Califica Ambientalmente el proyecto “Modificación proyecto Planta de Tratamiento de Agua Servidas La Cadellada”

1°. La Declaración de Impacto Ambiental (en adelante, “DIA”), su Adenda de 18 de agosto de 2025 y su Adenda Complementaria de 30 de enero de 2026, del proyecto “Modificación proyecto Planta de Tratamiento de Agua Servidas La Cadellada”, presentado por SACYR AGUA CHACABUCO S.A con fecha 20 de diciembre de 2024.

4°. El ICE de la DIA del proyecto “Modificación proyecto Planta de Tratamiento de Agua Servidas La Cadellada” de 20 de febrero de 2026.

Imagen 12.1: Comparación Área de Influencia Actual y Futura

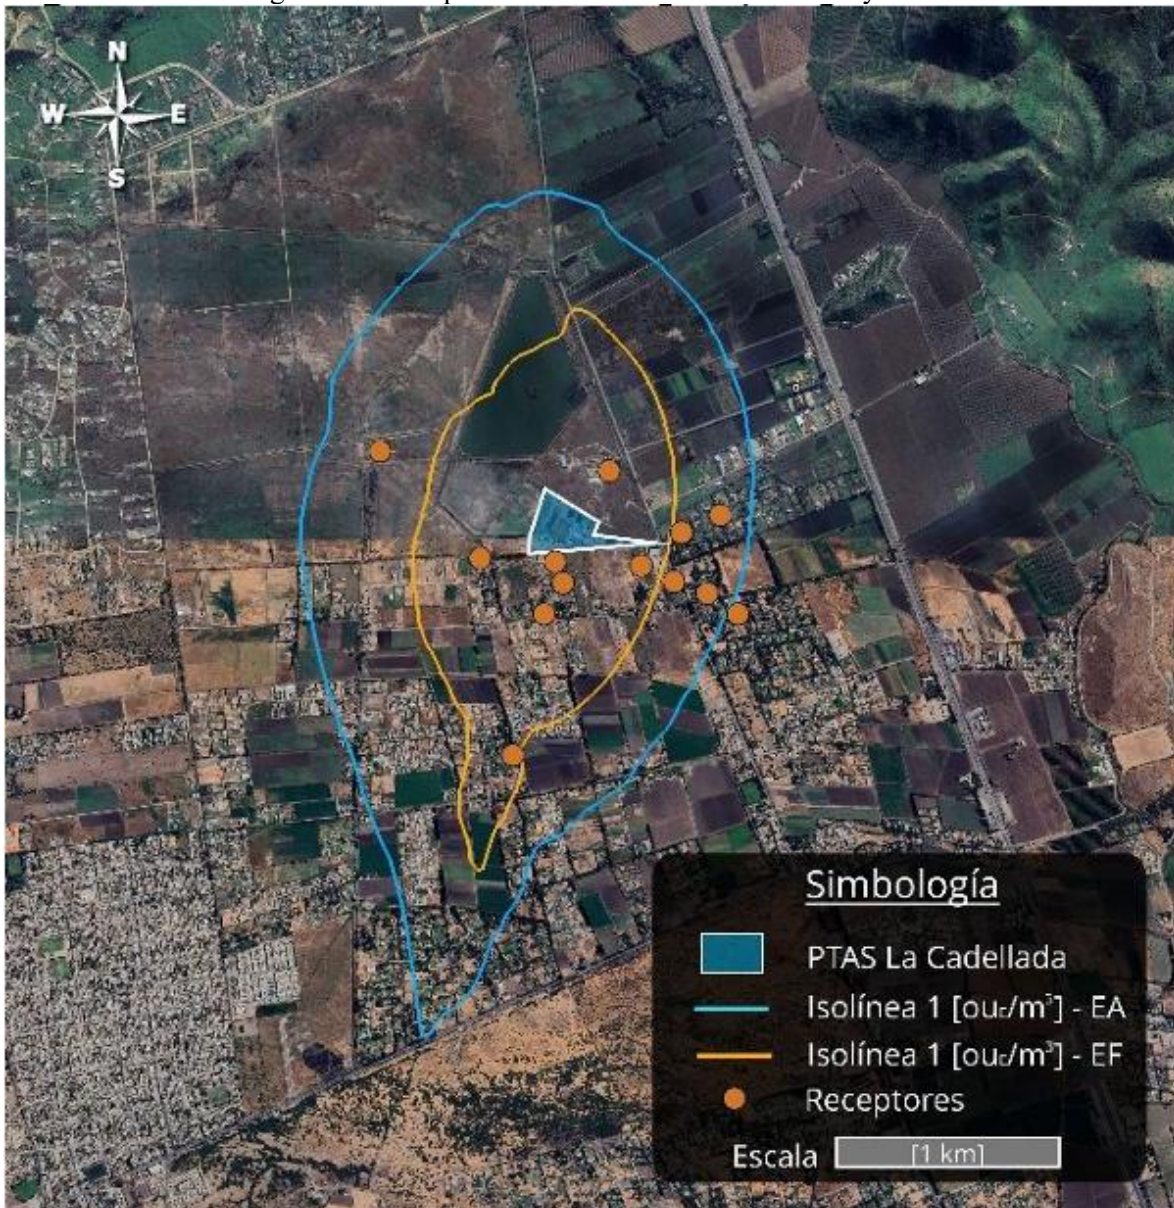
- Cabe señalar que el galpón de 1.125 m² corresponde a una infraestructura existente, mientras que el galpón de 1.200 m² forma parte de las obras contempladas en el Proyecto. La descarga del lodo desde el sistema de tratamiento hasta el primer secado se realizará mediante una cinta transportadora hacia el galpón existente (1.125 m²). Posteriormente, y de acuerdo con la planificación operativa, el lodo será ordenado y secado en dicho galpón o trasladado en camiones al galpón de 1.200 m², dependiendo de la disponibilidad de espacio y del tiempo de permanencia requerido, conforme a lo establecido en el Plan de Manejo de Lodos.

Lo anterior, representa una mejora frente al secado al aire libre. Esta medida permite proyectar una reducción de los niveles de emisión de olores respecto de las condiciones actuales.

Imagen 12.12: Área de influencia - Áreas Protegidas

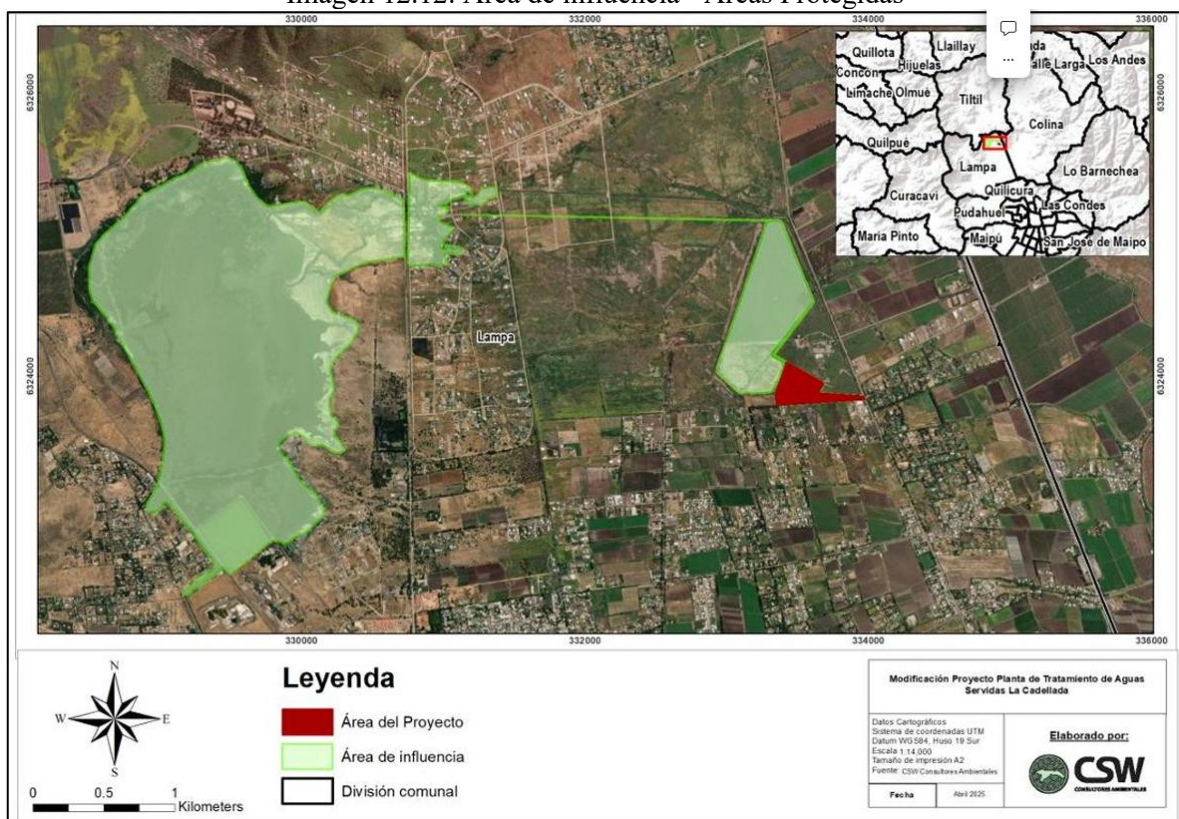
3. Área de Influencia y Evaluación: El Santuario de la Naturaleza Laguna de Batuco sí ha sido considerado dentro del área de influencia para los componentes de Áreas protegidas y Sitios Prioritarios, hidrología y fauna, como se da cuenta. La evaluación ambiental presentada en la DIA y sus Adendas ha caracterizado la línea base, evaluado la interacción de las descargas y propuesto planes de seguimiento (calidad de agua, limnología y avifauna) que permiten verificar la ausencia de impactos adversos.

Para efectos del componente Áreas protegidas y Sitios Prioritarios para la conservación, se ha definido como Área de Influencia aquella superficie en la cual se emplazan las obras y partes del Proyecto, así como también el conjunto de humedales compuesto por el “Tranque San Rafael”, “Estero Sin Nombre” y “Humedal Laguna de Batuco”, puesto que el Proyecto descarga aguas en el tranque San Rafael y que a su vez es uno de los principales afluentes de la Laguna de Batuco, como se presenta a continuación.

Observación 27: Anexo 15. Caracterización Hidrológica

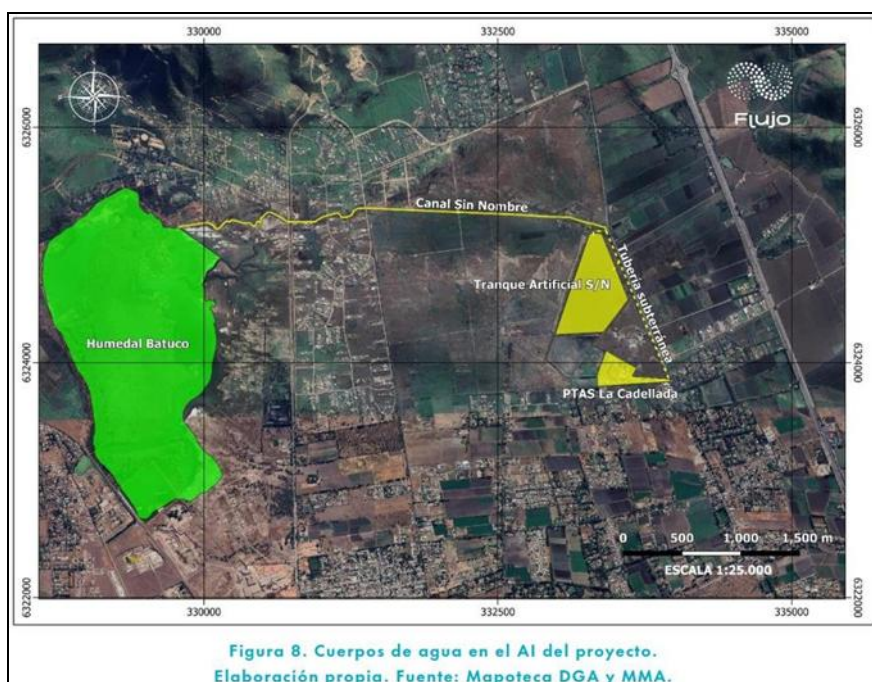
La tabla 40. del capítulo de descripción del Proyecto reconoce que existe una descarga hacia la Laguna Humedal de Batuco. Asimismo, la caracterización hidrológica del Anexo 15 muestra expresamente la vinculación entre el Proyecto, el Estero Sin Nombre y el Santuario de la Naturaleza Laguna de Batuco (la que por lo demás se indica con una menor dimensión de la declarada por el Ministerio del Medio Ambiente):
